Enquête publique Environnementale

Préalable à la délivrance d'une autorisation environnementale au titre de la loi sur l'eau pour l'aménagement du quartier Parc Sud dans la commune Nanterre

Rapport du Commissaire Enquêteur

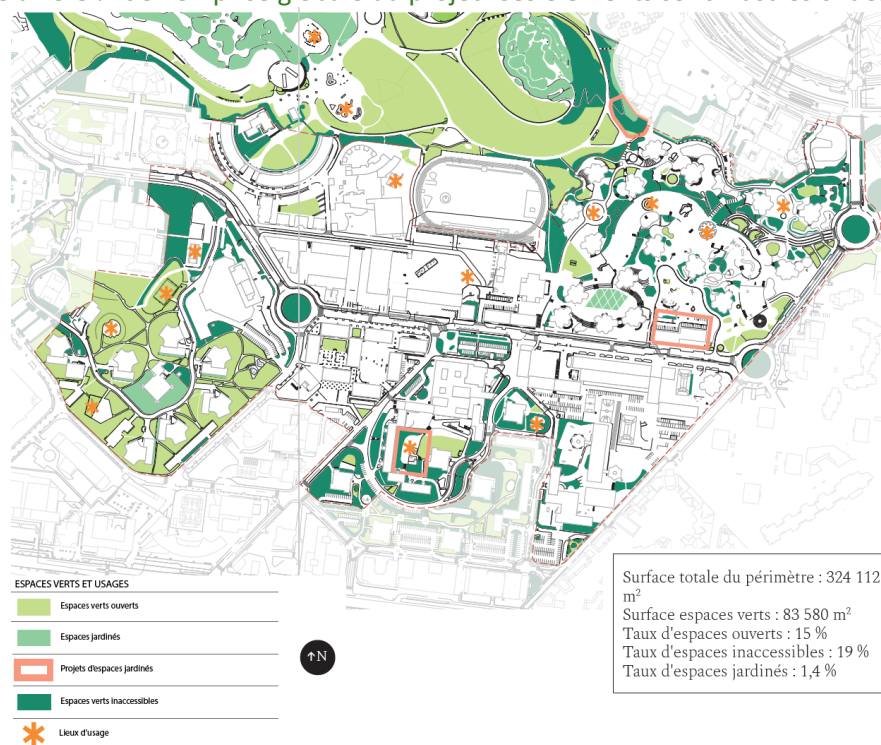
Question 1 : Pouvez-vous répondre sur la proportion exacte de pleine terre et la perte de végétalisation à l'issue de la réalisation du projet par rapport à l'état initial en distinguant l'îlot Guimier ?

Le diagnostic réalisé sur le périmètre de l'opération d'aménagement en 2021 a établi une proportion de pleine terre initiale à 25.8 % de l'emprise globale du projet. Ces éléments sont illustrés ci-dessous :

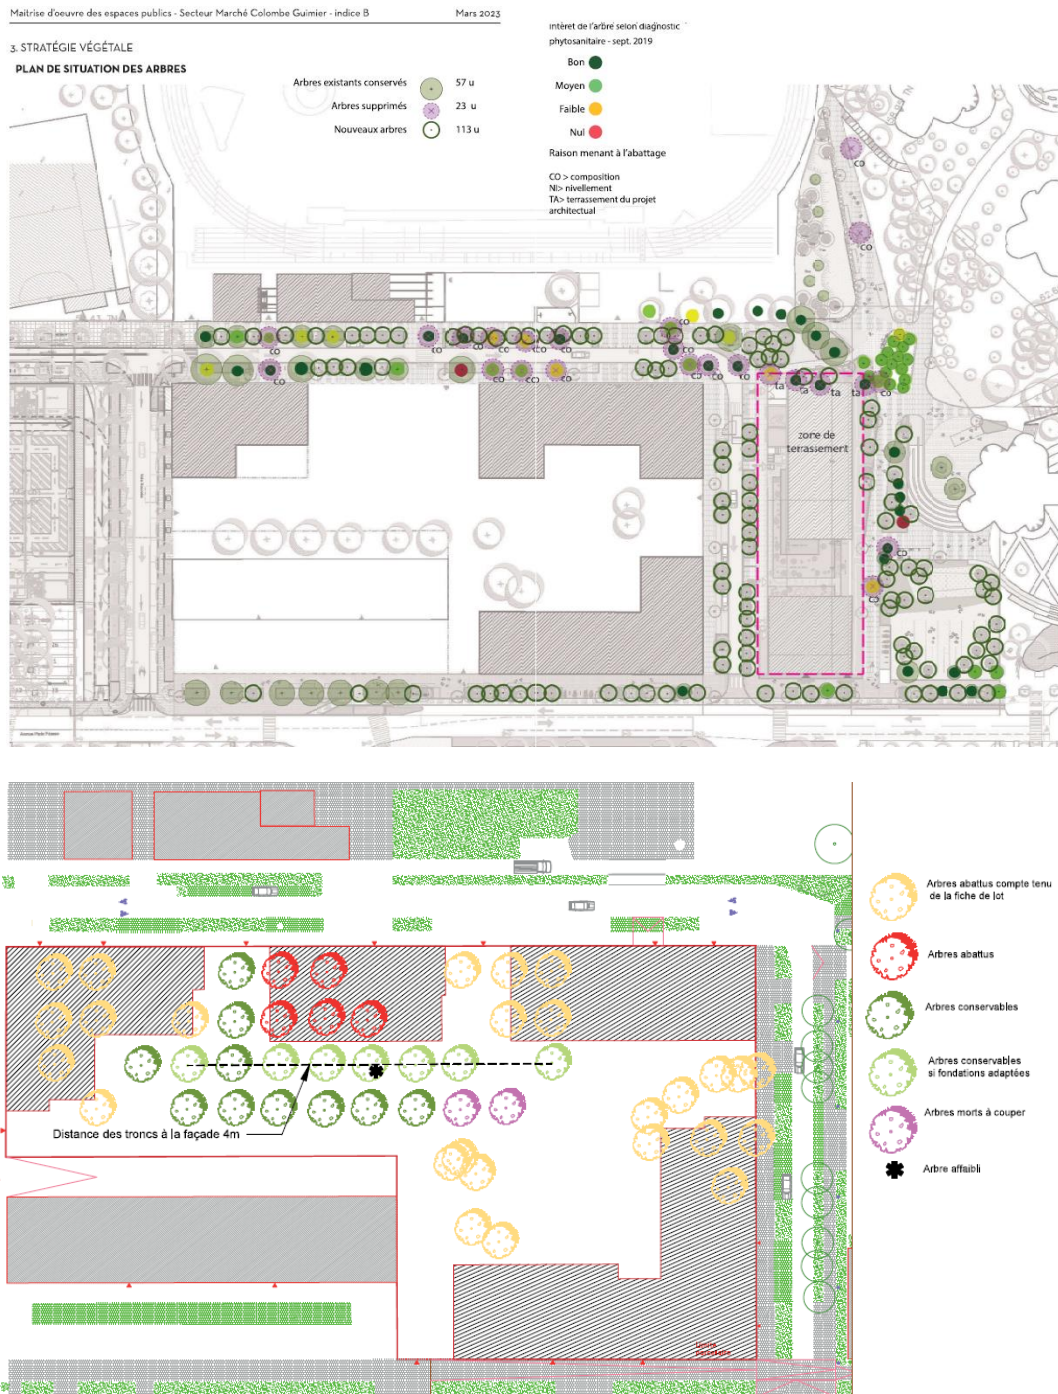
Question 2 : Pouvez-vous présenter une carte des arbres abattus sur le secteur Guimier et Pablo Picasso avec la replantation des arbres prévue.

Le secteur Guimier est concerné par l'intervention de trois maîtres d'ouvrage : Hauts-de-Seine Habitat pour la démolition de la RPA Pasteur et de la Tour 121, la SPLNA pour l'aménagement des espaces publics et le promoteur COGEDIM pour la construction des 250 logements neufs. L'aménagement permettra de transformer l'allée des trois Musiciens, actuelle voie de desserte du stade en véritable rue, et de desservir la nouvelle résidence, dans un secteur enclavé et largement obstrué les jours de marché. Cette nouvelle rue participera également de la sécurisation du quartier.

Les deux cartes ci-dessous représentent d'une part les arbres abattus et replantés par la SPLNA sur le périmètre d'intervention des espaces publics, et d'autre part les arbres abattus sur la future emprise privée du promoteur.

Sur l'espace public, l'augmentation de la population arborée est donc évaluée à 90 arbres, quand le promoteur a l'obligation de planter un arbre de force supérieure ou égale à 18/20 pour tout arbre abattu.

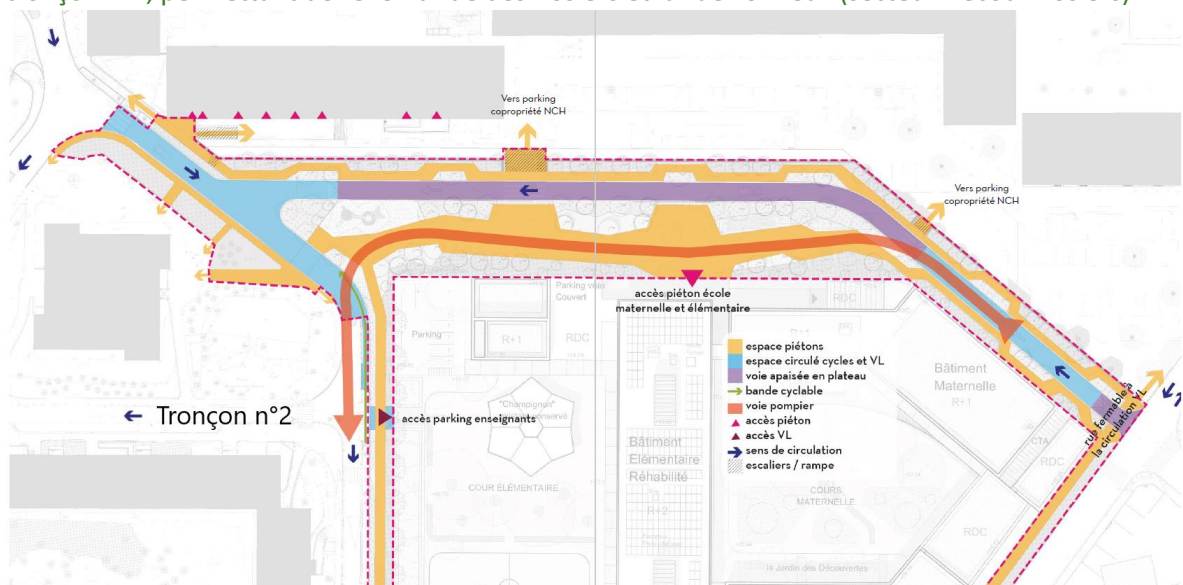
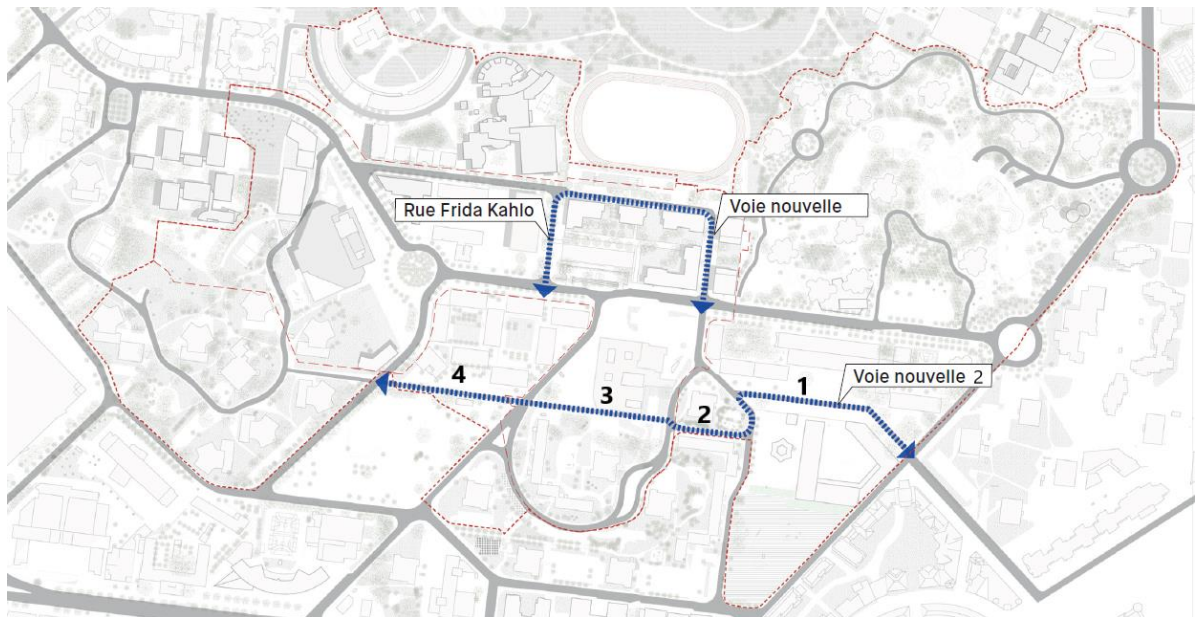
Question 1 : Peut-on avoir un focus sur le tracé de la voie nouvelle n°2 ?

Le tracé de la voie nouvelle n°2, parallèle à l'avenue Picasso au sud de celle-ci, peut être décomposée en 4 tronçons, d'Est en Ouest :

- N°1 : tronçon à créer devant le groupe scolaire Decour et nommé rue Camille Claudel
- N°2 : tronçon existant rue de l'amitié
- N°3 : tronçon à créer à l'arrière de la résidence des Fontenelles, dans le prolongement de la rue de l'amitié
- N°4 : tronçon à créer devant le collège Galois et dans le prolongement du tronçon n°3.

A ce jour, les tronçons n°3 et 4 sont encore représentés selon des tracés de principe et les études de maîtrise d'œuvre n'ont pas débuté. Le tronçon n°2 existe, et le tronçon dont les études sont le plus avancées est donc le tronçon n°1, permettant de relier la rue des Rosiers et la rue Lorilleux (secteur Decour Rosiers)
